# 通学路対策箇所図(上津小学校)

【対策検討メンバー】  
 ・教育委員会、小学校  
 ・道路管理者

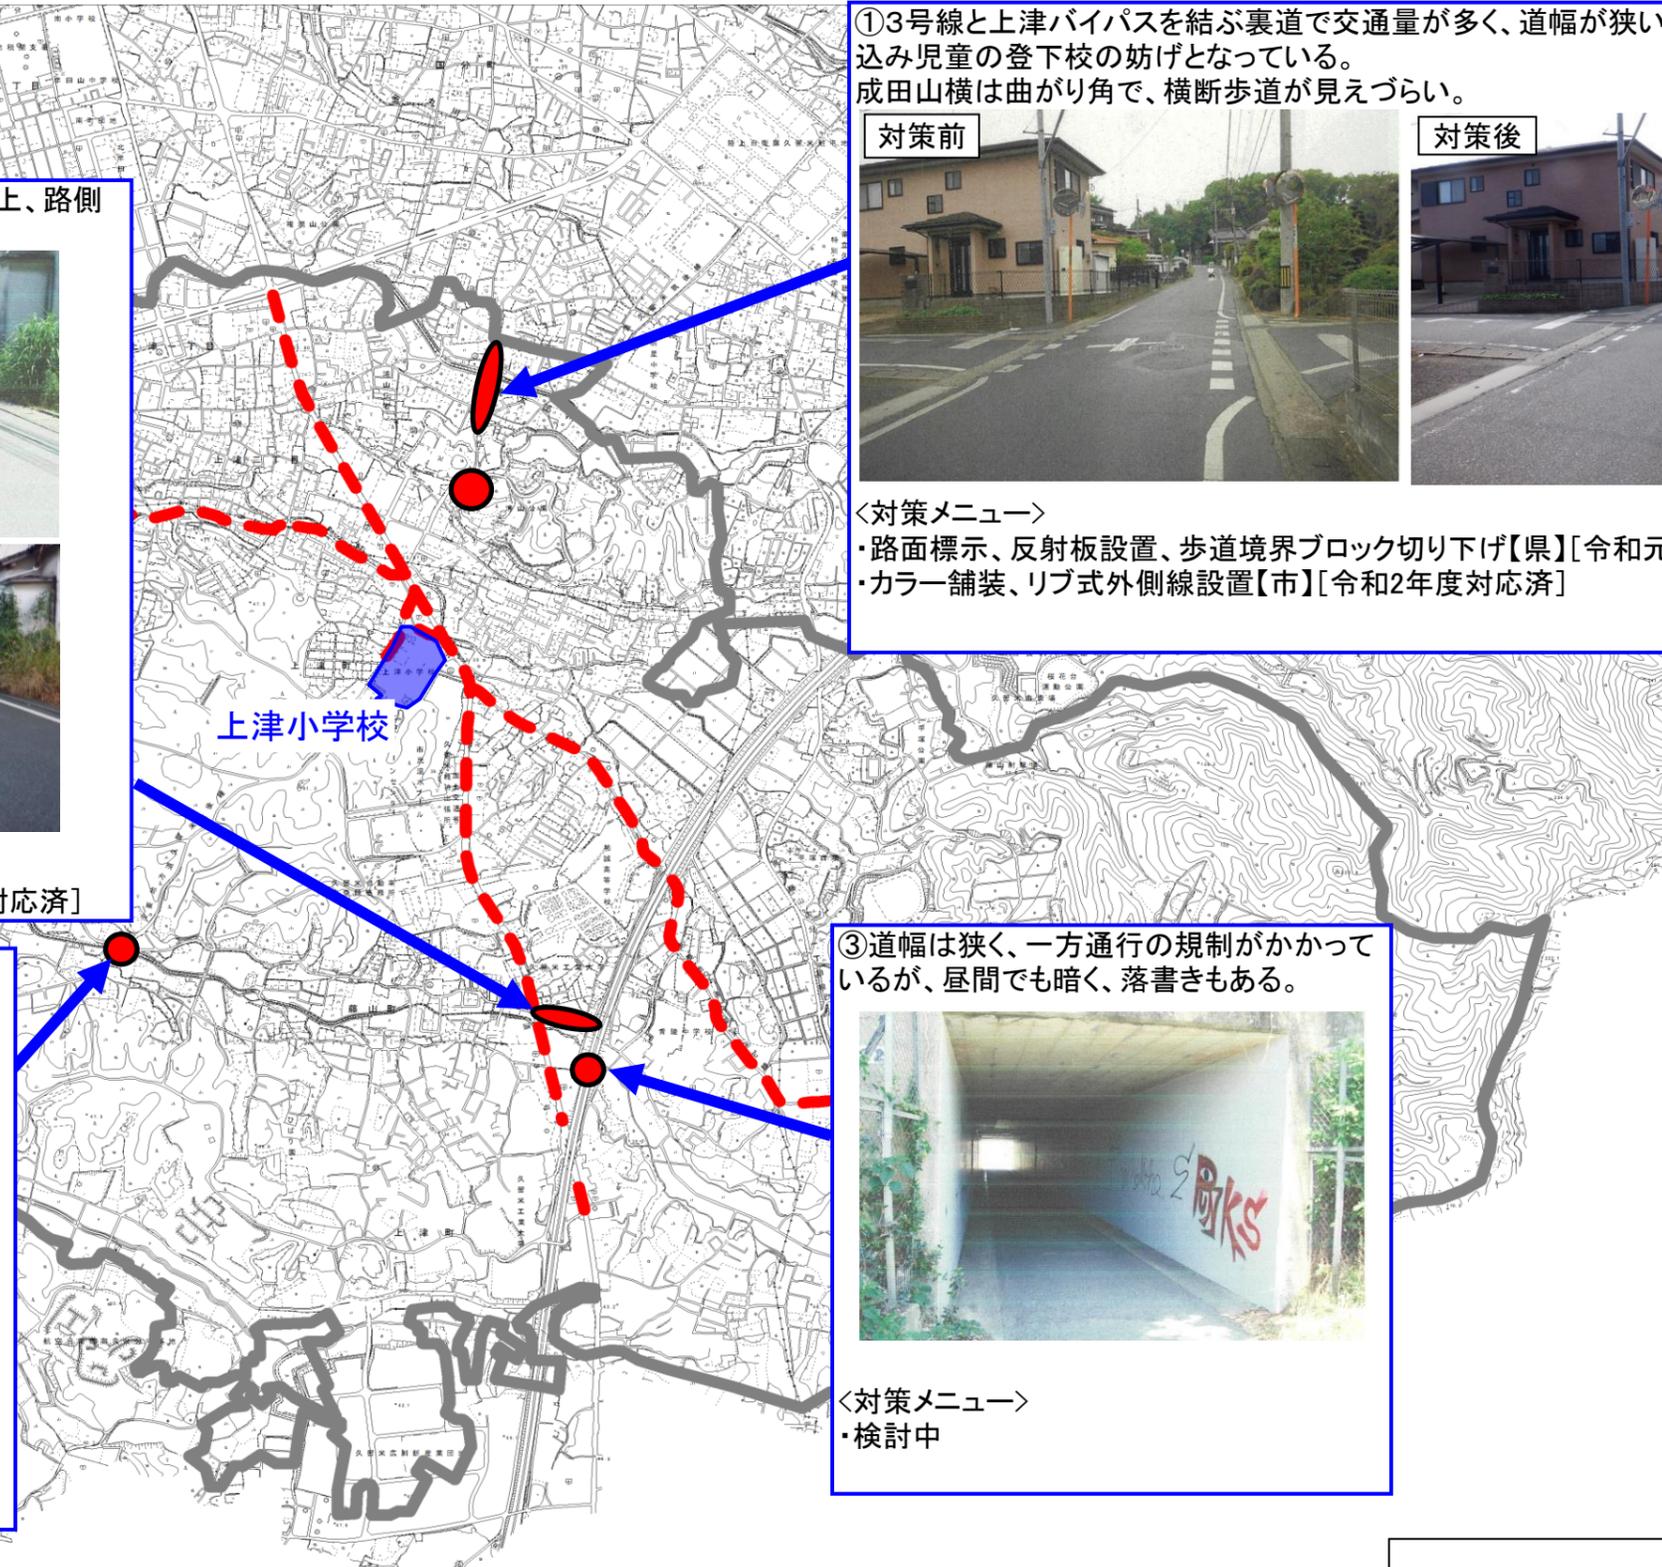
②道幅が狭く、車の離合が難しい上、路側帯の標示が消えかかっている。

④「止まれ」の路面標示や路側帯の線が消えかかっている。

①3号線と上津バイパスを結ぶ裏道で交通量が多く、道幅が狭いため、歩道に車が入り込み児童の登下校の妨げとなっている。  
 成田山横は曲がり角で、横断歩道が見えづらい。

③道幅は狭く、一方通行の規制がかかっているが、昼間でも暗く、落書きもある。

＜対策メニュー＞  
 ・区画線の更新【市】[令和2年度対応済]

＜対策メニュー＞  
 ・路面標示、路側帯の再塗装【市】  
 [令和元年度対応済]

＜対策メニュー＞  
 ・路面標示、反射板設置、歩道境界ブロック切り下げ【県】[令和元年度対応済]  
 ・カラー舗装、リブ式外側線設置【市】[令和2年度対応済]

＜対策メニュー＞  
 ・検討中
